改善箇所説明図

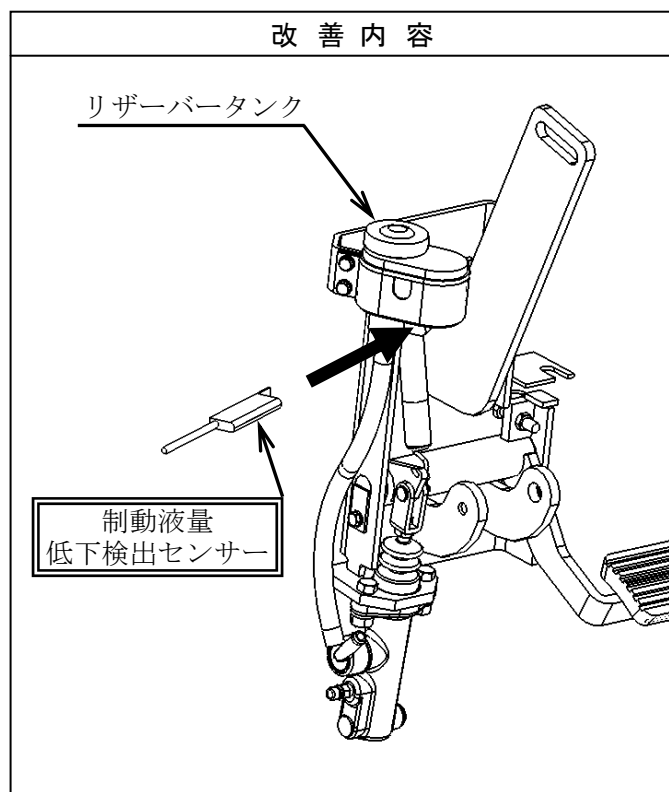
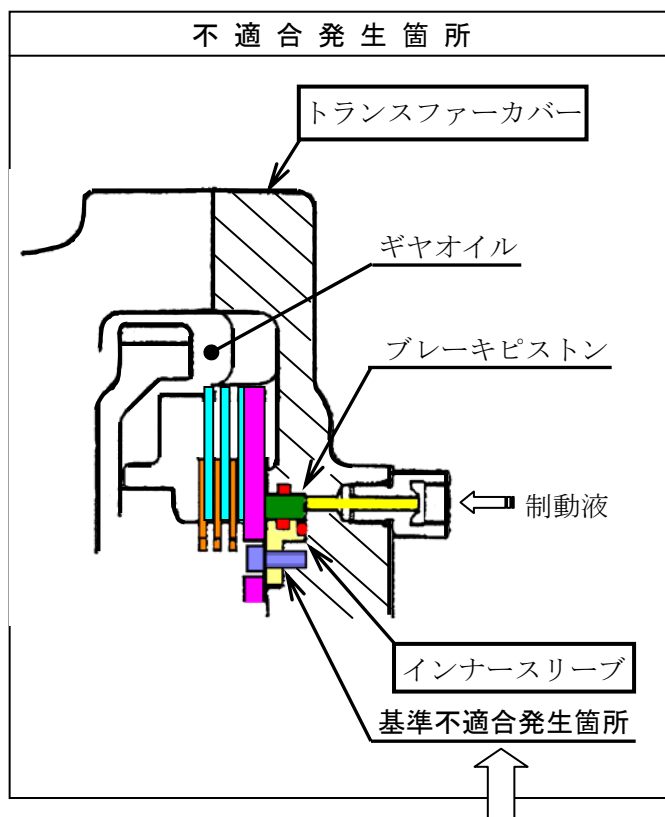
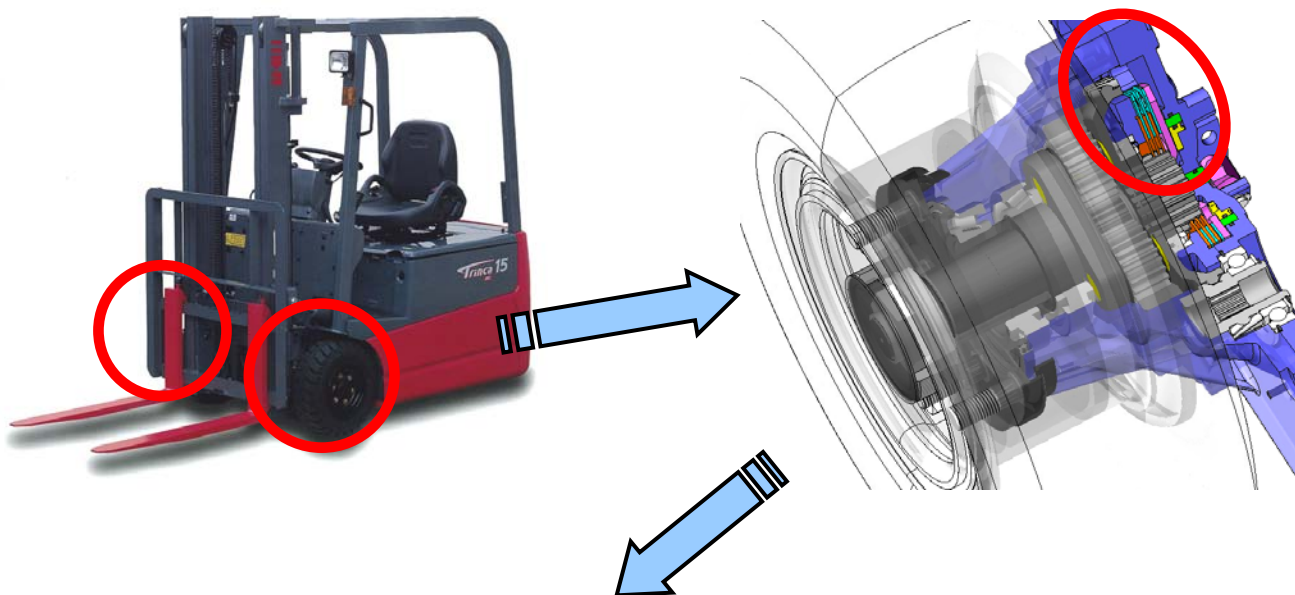
基準不適合発生箇所

動力伝達装置に備えられている制動油圧回路において、回路を形成するインナー Sleeve 取付け部（トランスファーカバー）の加工不良により、インナー Sleeve がゆがんだ状態で取付けられたものがある。

改善の内容

全車両、インナー Sleeve 及びトランスファーカバーを良品に交換するとともに、制動液量の低下を検出するセンサーを取付ける。

注： 内は、交換部品を示す。
 内は、追加部品を示す。
